**AVIS RELATIF À LA PROTECTION
CONTRE LES EVENTUELS EFFETS NOCIFS ET NUISANCES
PROVOQUÉS PAR LES RAYONNEMENTS NON IONISANTS
GÉNÉRÉS PAR DES ANTENNES ÉMETTRICES STATIONNAIRES**

Commune : NEUPRE - Exploitant : ORANGE

Référence exploitant : 486L1_2 / 30659L1_1 / 40659L1_1 / 50659L1_1

Rapport n° 3493 / 2025

Figure 1 : Vue en plan des lieux de séjour et des points de contrôle

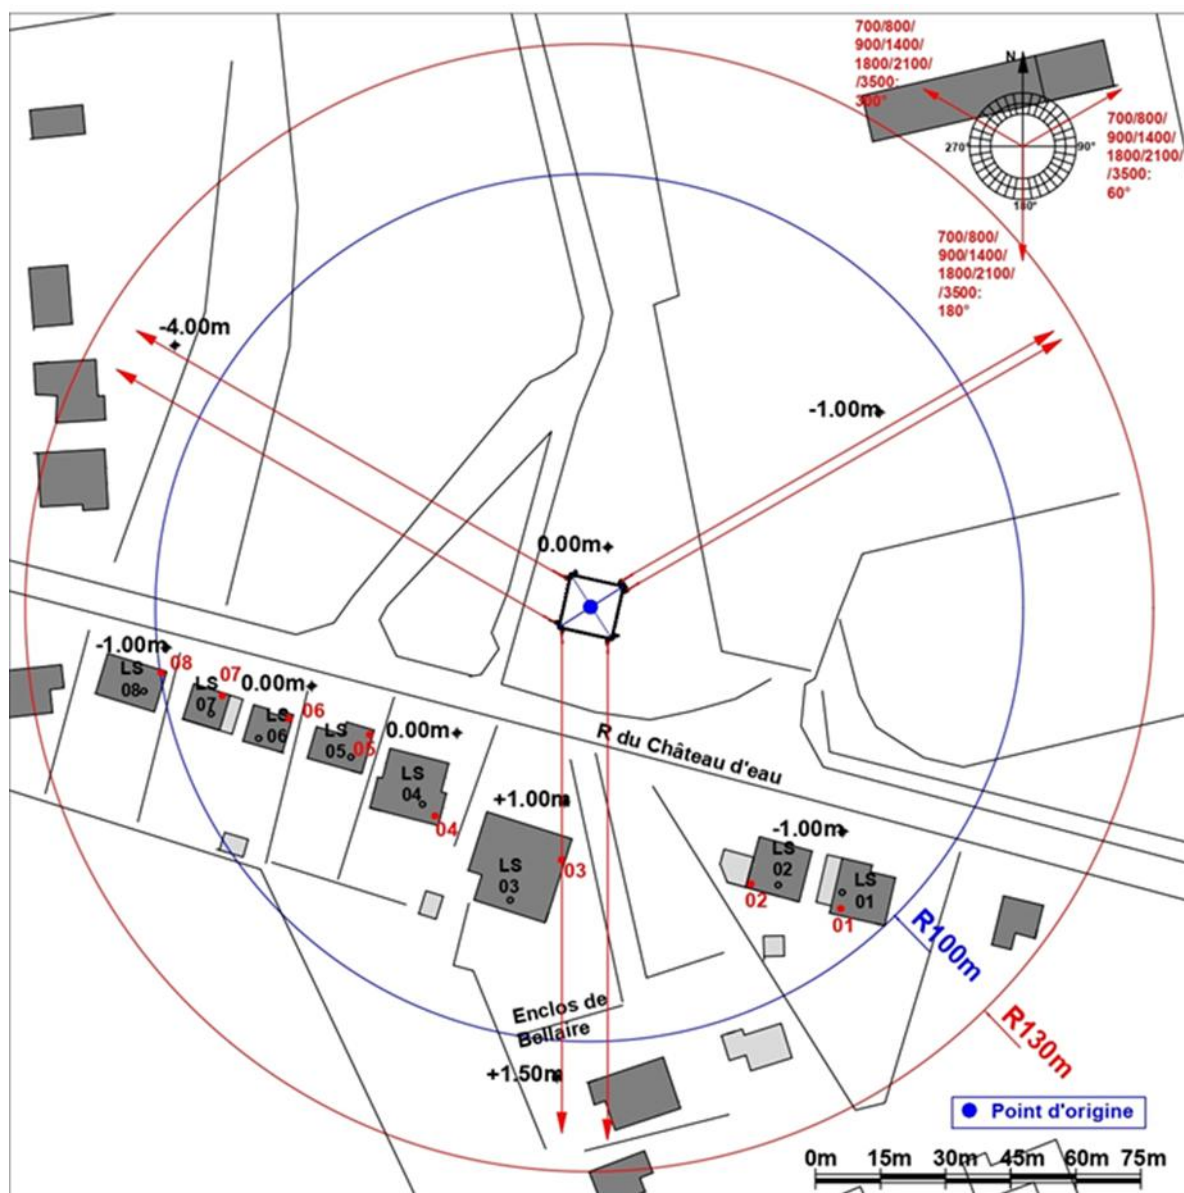
- le numéro du point de contrôle repris sur un des plans de la figure 1;
- le numéro du LS dans lequel se trouve le point de contrôle de la 1^{ère} colonne ;
- l'atténuation d'obstacle prise en compte pour le calcul de l'indice d'exposition dans le LS ;
- le résultat du calcul de l'indice d'exposition.

N° point de contrôle	LS	Atténuation (dB)	Indice d'exposition relatif à la limite par installation IE_i
8	LS08	3,0	0,040
3	LS03	3,0	0,024
2	LS02	3,0	0,022
1	LS01	3,0	0,022
7	LS07	3,0	0,018
6	LS06	3,0	0,017
4	LS04	3,0	0,016
5	LS05	3,0	0,009

En ce qui concerne les antennes de l'installation mentionnées dans le tableau 1, la distance maximale à laquelle la limite pourrait être atteinte, à l'extérieur, est égale à 101,1 m. S'il n'y a pas de LS à une distance inférieure, les antennes respectent forcément la limite d'immission.

Dans le cas des LS situés à l'intérieur des bâtiments, une atténuation d'obstacle est prise en compte et il en résulte que la distance maximale à laquelle la limite pourrait être atteinte se réduit à 74,2 m.

Figure 2 : Vue en plan des installations d'antennes dans un rayon de 300 mètres autour de l'installation faisant l'objet de la demande d'avis

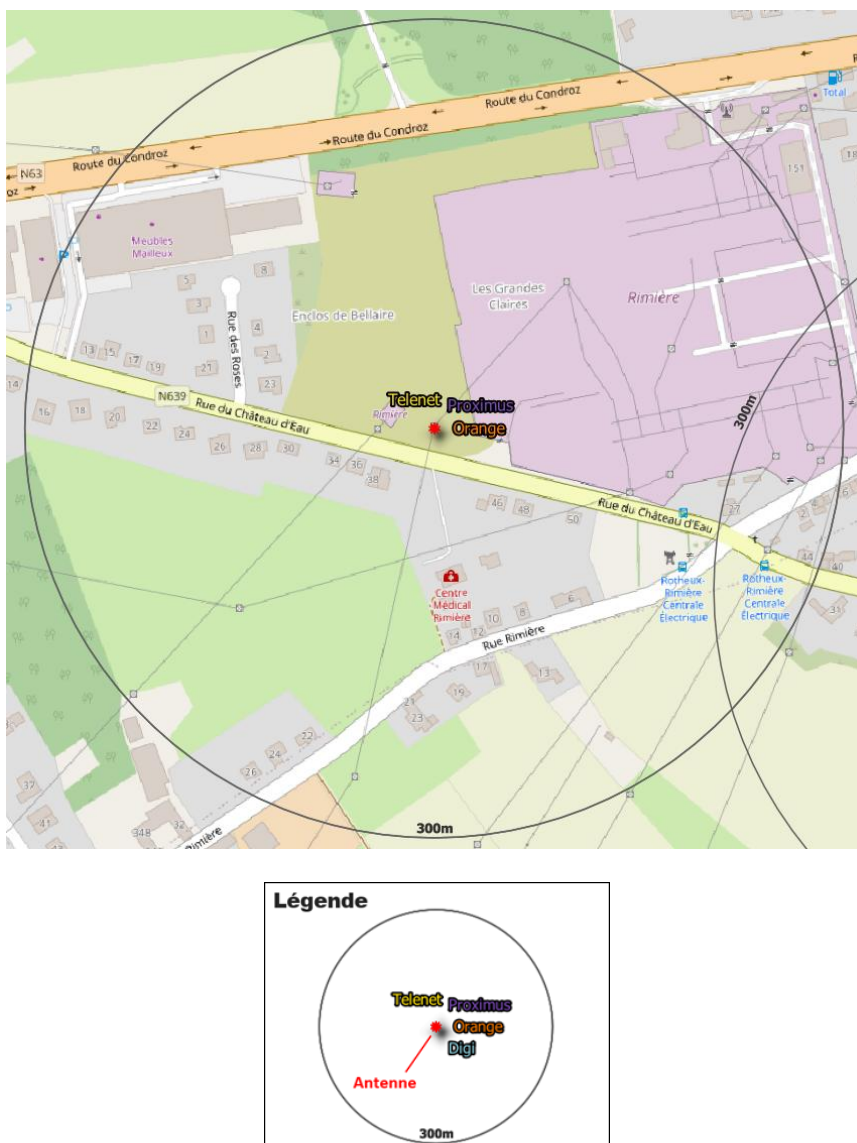
Le plan en projection verticale de la figure 2 indique la localisation des installations d'antennes émettrices stationnaires visées par le décret et situées dans un rayon de 300 mètres autour de l'installation référencée dans le paragraphe 2 et localisée au centre du cercle. Les données de localisation de ces antennes et les avis correspondant sont accessibles via le cadastre en ligne des antennes émettrices stationnaires⁸. Les installations prises en compte dans l'évaluation du respect de la limite cumulative sont les installations d'antennes émettrices déclarées en service par l'exploitant à la date du présent avis, à l'exception de l'installation référencée dans le paragraphe 2 et éventuellement d'autres installations ayant fait l'objet d'une demande d'avis à la même date et qui sont situées à l'intérieur de la zone de 300 mètres de rayon.

- il y a au plus 4 installations d'antennes émettrices stationnaires présentes dans la zone d'évaluation de 300 mètres de rayon représentée dans la figure 2, y inclus l'installation référencée dans le paragraphe 2 : la limite cumulative définie à l'article 4, §2 du décret est nécessairement respectée dans les lieux de séjour à l'intérieur de la zone d'évaluation de 300 mètres de rayon ;
- il y a exactement 5 installations d'antennes émettrices stationnaires présentes dans la zone d'évaluation de 300 mètres de rayon représentée dans la figure 2, y inclus l'installation référencée dans le paragraphe 2 et il existe, pour 3 ou 4 de ces installations, un avis attestant le respect de la limite abrogée de 3 V/m : la limite cumulative définie à l'article 4, §2 du décret est nécessairement respectée dans les lieux de séjour à l'intérieur de la zone d'évaluation de 300 mètres de rayon ;

- c) dans tous les autres cas, il a été vérifié que la limite cumulative définie à l'article 4, §2 du décret n'est pas dépassée dans les lieux de séjour sur base du nombre d'installations localisées dans la zone d'évaluation de 300 mètres de rayon représentée dans la figure 2, de leur localisation ainsi que des données inscrites dans la figure 1 et au paragraphe 4 du présent avis et dans les avis attestant le respect de la limite par installation ou de la limite abrogée de 3 V/m relatifs aux autres installations reprises dans la figure 2.

Compte tenu des considérations ci-dessus, il apparaît que l'intensité du rayonnement électromagnétique généré, dans les lieux de séjour situés dans un rayon de 300 mètres autour de l'installation référencée dans le paragraphe 2, par l'ensemble des antennes émettrices stationnaires de l'ensemble des exploitants du même site d'antennes émettrices stationnaires respecte la limite fixée à l'article 4, § 2 du décret.
